## 改善箇所説明図

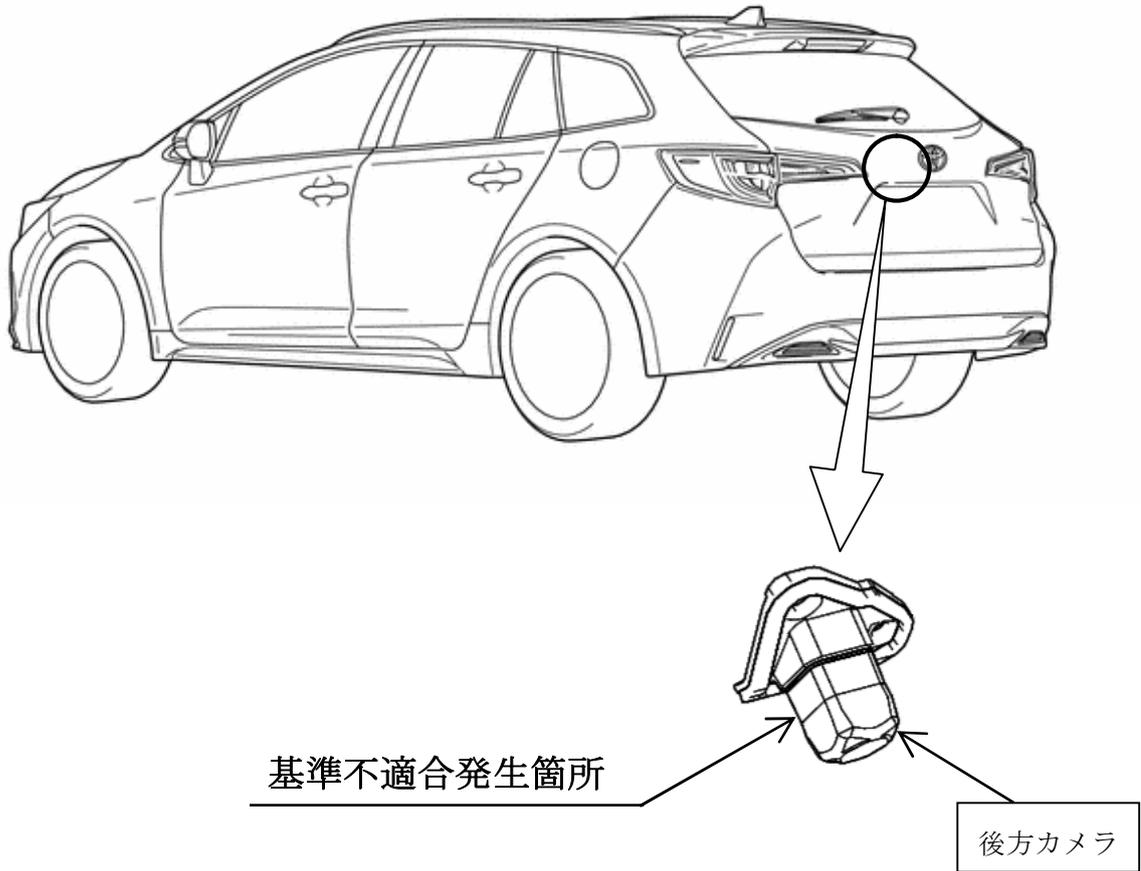
パノラミックビューまたはバックガイドモニターにおいて、溶着設備の管理が不十分なため、カメラケース接合面の防水性が確保できず、雨水等が浸入することがある。そのため、回路が腐食して導通不良となりカメラ映像が映らず、車両周辺が確認できないおそれがある。

全車両、当該カメラの製造番号を点検し、該当する場合は良品と交換する。
